株式会社村田製作所(仮称)守山新事業所拠点整備事業に係る環境影響評価準備書  
 審査会(9月25日)での意見等に対する事業者の見解

資料2

**株式会社村田製作所(仮称)守山新事業所拠点整備事業に係る環境影響評価準備書  
野洲市長意見に対する事業者の見解**

排水設備計画図

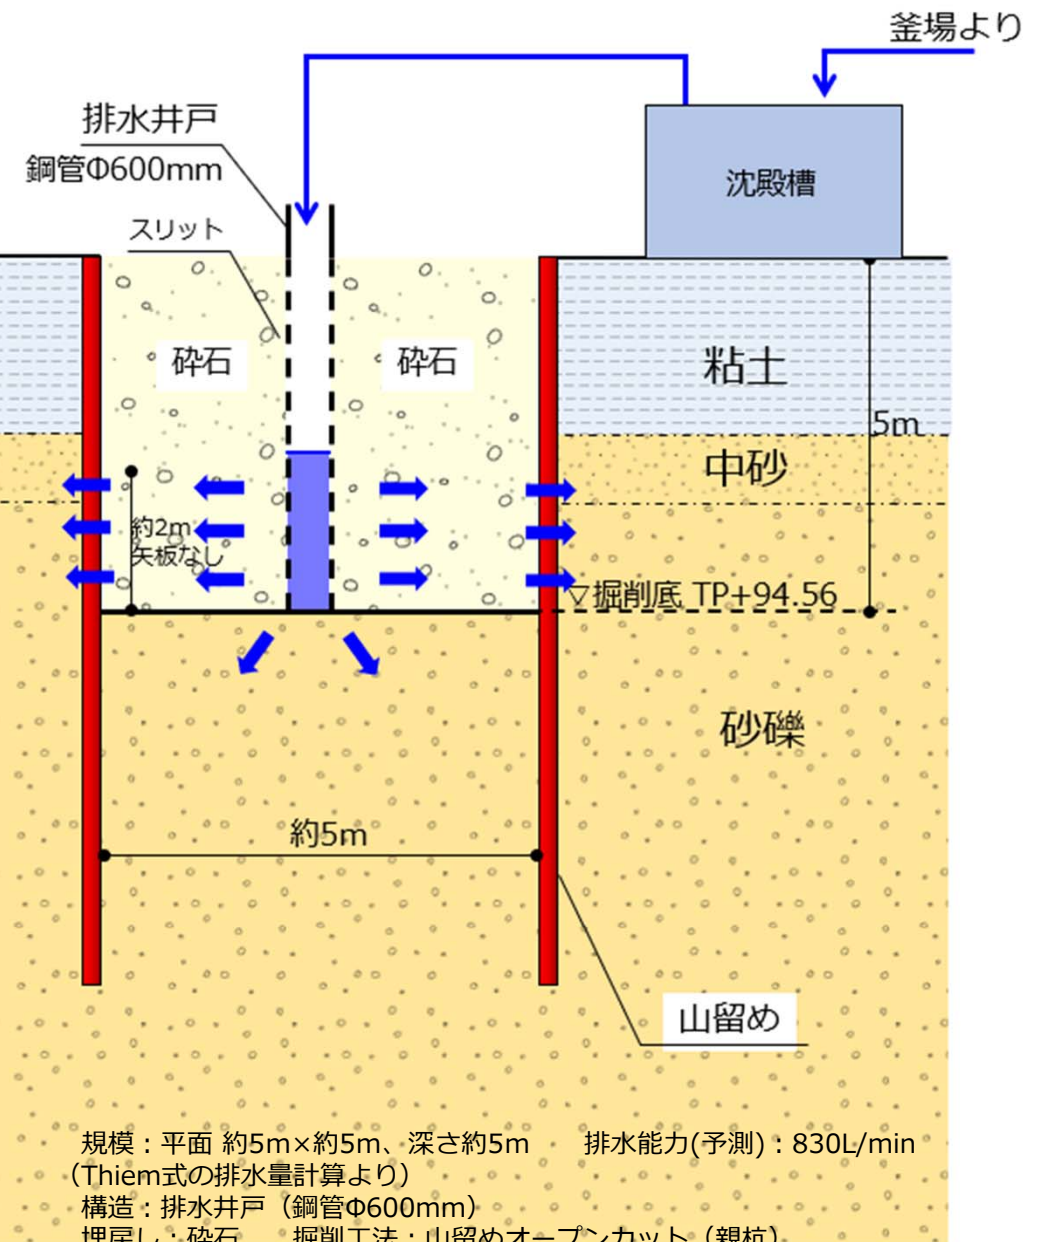
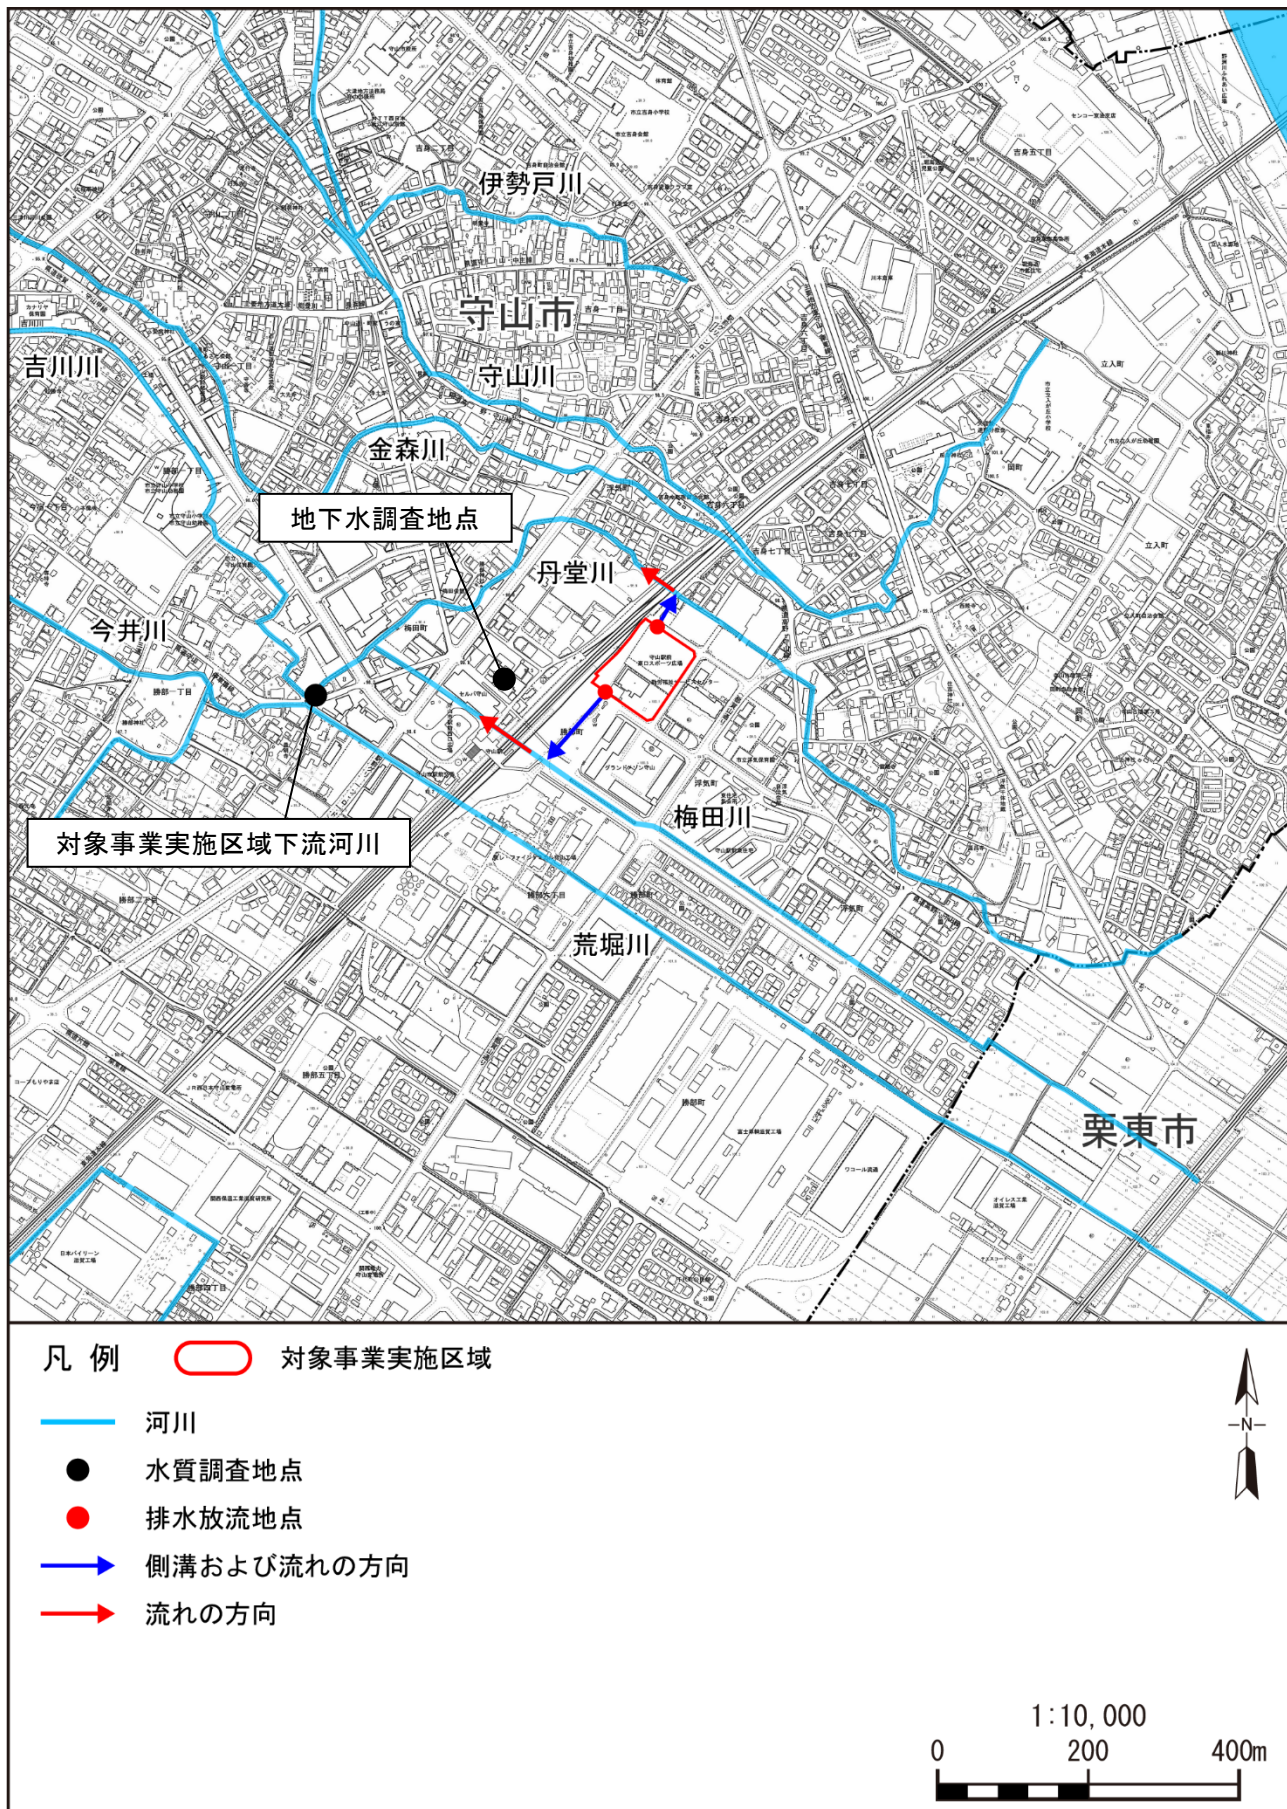
No.	分類	審査会(9月25日)での意見等	意見等に対する事業者見解	関連資料
1	水質 (準:P.391)	濁水に関して、発生源(雨水排水、工事排水、地下水等)ごとの処理方法や濁水の発生抑制のための対策、工事で発生した土砂の天候を考慮した管理等について明記いただきたい。	濁水について、事業計画地周辺で施工している工事関係者へ聞き取りを行った結果、雨水及び工事排水による濁水は生じていないと伺っており、事業計画地が平地であることも踏まえると、地下浸透可能と考えています。 また、対象事業実施区域周辺の地下水について分析を行った結果、地下水の水質はおおむね対象事業実施区域下流河川の水質の変動の範囲内となっています。 一方で、大雨が降れば濁水が発生する可能性があるため、地下浸透やノッチタンクによる濁水処理を講じます。 工事排水についても同様に、粉じんの散水等は地下浸透で対応できる範囲内で工事を行う予定であるものの、絶対に発生しないと考えているわけではないため、発生抑制のための対策(必要最小限の水を使用や汚染防止のための清掃等)や土砂の仮置き管理等と併せて十分に対応していきたいと考えています。なお、雨水及び工事排水を場外に排水する場合には、滋賀県公害防止条例の基準値(PH:6.0-8.5、SS:70mg/L以下)等を参考として排水基準を定め、濁水処理を行った上で排出します。 揚水井戸(DW)での地下水汲み上げ水についても、別途専用のノッチタンクを設けて砂等を沈降させた上で排出します。 以上の濁水に対する考え方や対応について評価書に追記いたします。	資料①: 工事排水処理方法 資料②: 地下水の調査地点図 資料③: 水質の評価結果修正案
2	水質	濁水は工事現場の普遍的な問題であるため配慮していただきたい。	既に守山市の都市計画課、河川課、土木課、環境政策課等の方々と、雨水や工事により発生する水の処理方法について、主流な方式(地下浸透やノッチタンクによる濁水処理等)で対応するといった考え方を示した上で協議を行っています。	
3	温室効果ガス等	屋上に太陽光パネルを配置することだが、この場合、廃棄の時ヘリコプターで運ぶのか。もしヘリコプターで運ぶ場合、かなりの費用がかかるのではないのか。	分解してエレベーターで降ろすこととなります。費用については我々も心配しており、分解してエレベーターに乗せられるかについて設計時に検討しています。

# 工事排水処理方法 (工事中の排水種類)

排水種類	排水量	排出先	排水方法	備考
1	雨水	400 L/min	地下浸透	浸透マス※	釜場 2 か所の水中ポンプを稼働程度
2	タイヤ洗浄水	1.0m <sup>3</sup> 以下/日	地下浸透	浸透マス※	
3	コンクリート関係器具洗浄水	1.0m <sup>3</sup> 以下/日	地下浸透	浸透池	表層からの浸透によりなくなる程度の水量
4	粉塵対策散水	2.5m <sup>3</sup> 以下/日 (5L/minとした場合)	地下浸透・蒸発	—	掘削作業時等の晴天時のみ該当するが、排水するほどの量は使用しない

# 工事排水処理方法 (排水方法)

# 工事排水処理方法 (排水方法)

図 10.7-4 電波障害予測結果

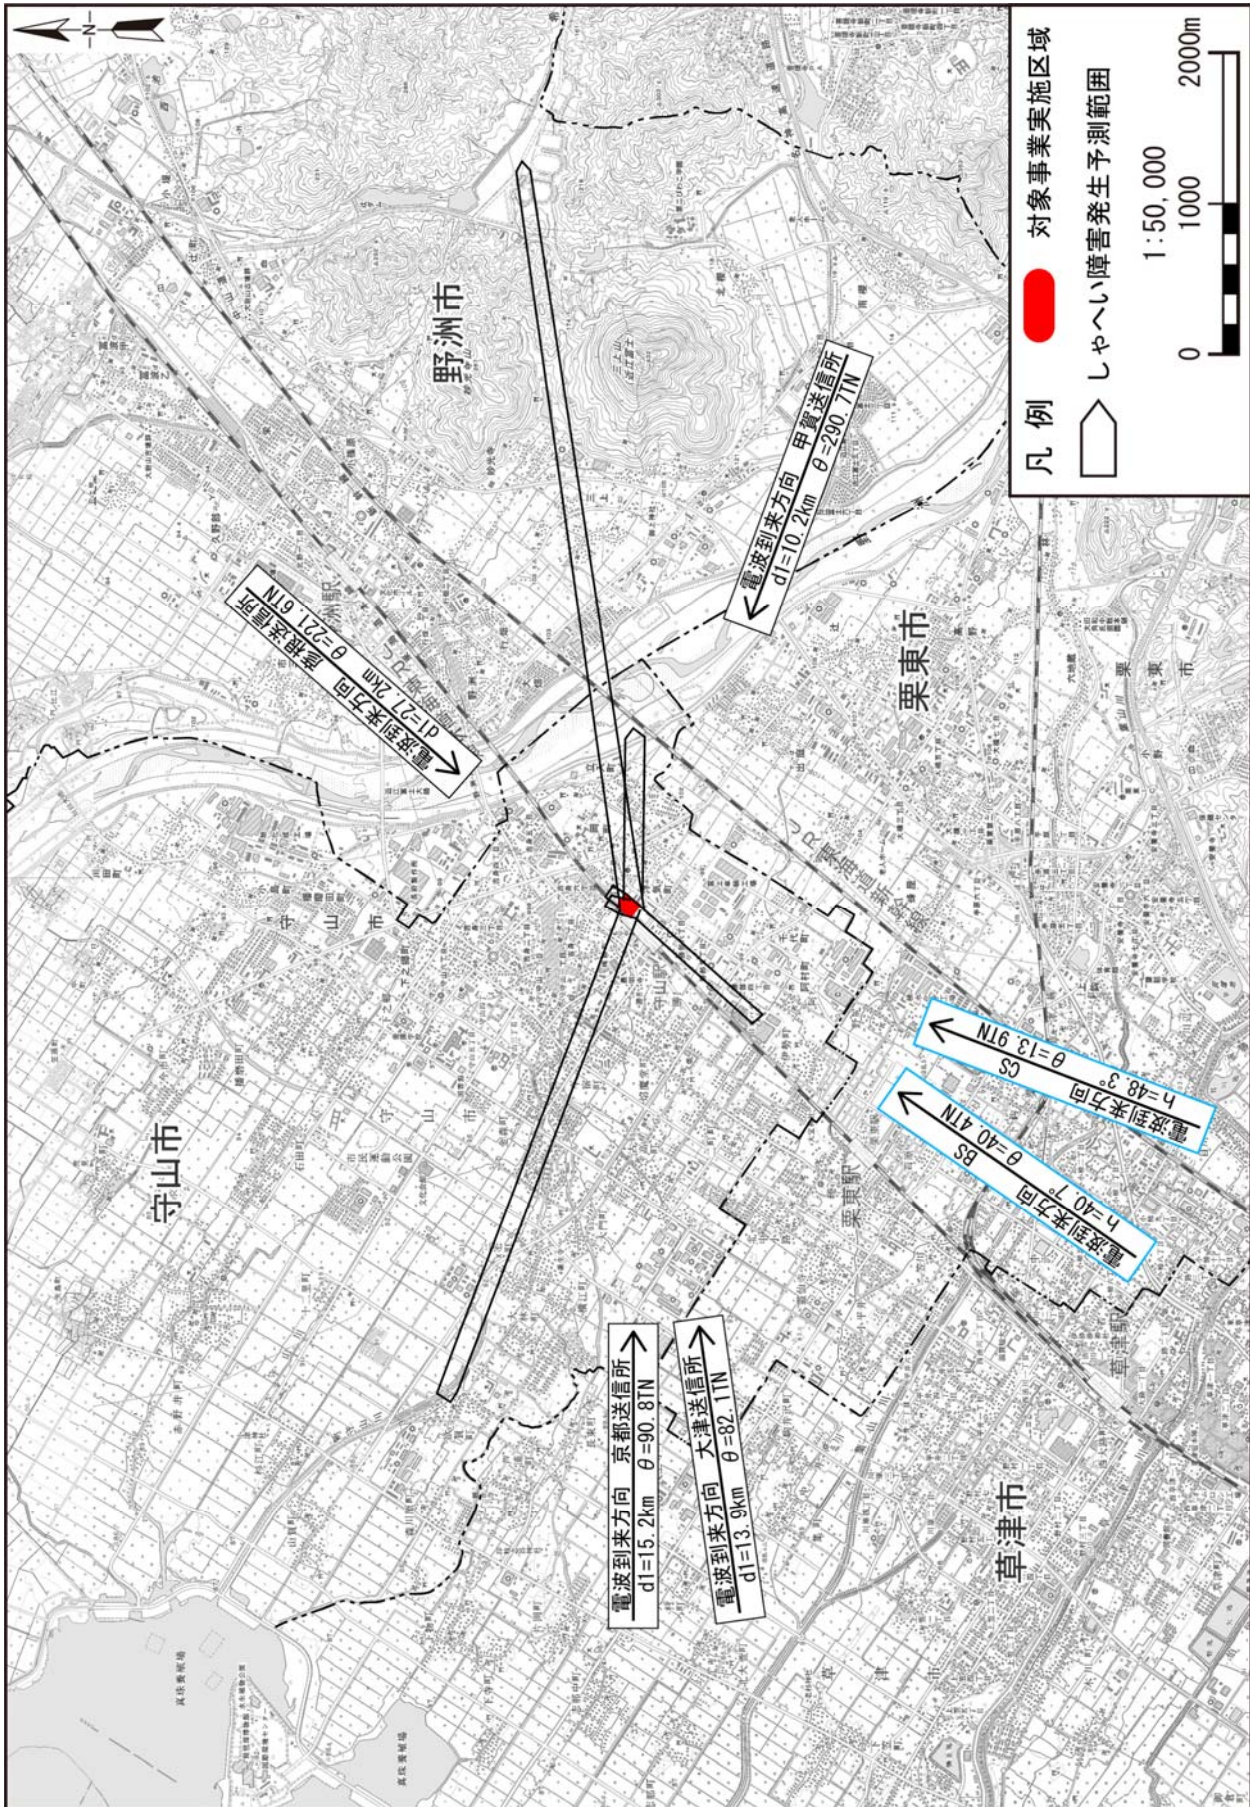
No.	分類	専門家意見	意見に対する事業者見解	関連資料
1	電波障害 (準:P.375)	衛星放送への影響について記載がないが、事業実施区域外まで影響が及ぶ場合はCATVへの加入、共同受信設備の設置といった対応が必要。	衛星放送については、障害発生範囲の予測を行っており、その範囲は資料⑥に示すとおりです。この衛星放送の障害発生範囲についても、地上波の障害発生範囲と同様に、受信障害対策を行います。 以上の電波障害に対する考え方や対応について評価書に追記いたします。	資料⑥: 電波障害の評価結果修正案

計画建物により、テレビジョン電波の受信障害が発生するおそれがあると予測される範囲は、  
図 10.7-4 に示すとおりである。

計画建物により、しゃへい障害が発生し、反射障害は発生しないと予測された。

予測結果によると、**地上デジタル放送については**大津送信所、京都送信所、彦根送信所、甲賀送信所それぞれについて、計画建物によるしゃへい障害範囲が発生すると予測された。**また、衛星放送についても、計画建物によるしゃへい障害範囲が発生すると予測された。**

これらの障害発生範囲においては、アンテナ方向の調整またはCATVへの加入もしくは共同受信設備の設置により、受信障害対策を行う計画である。
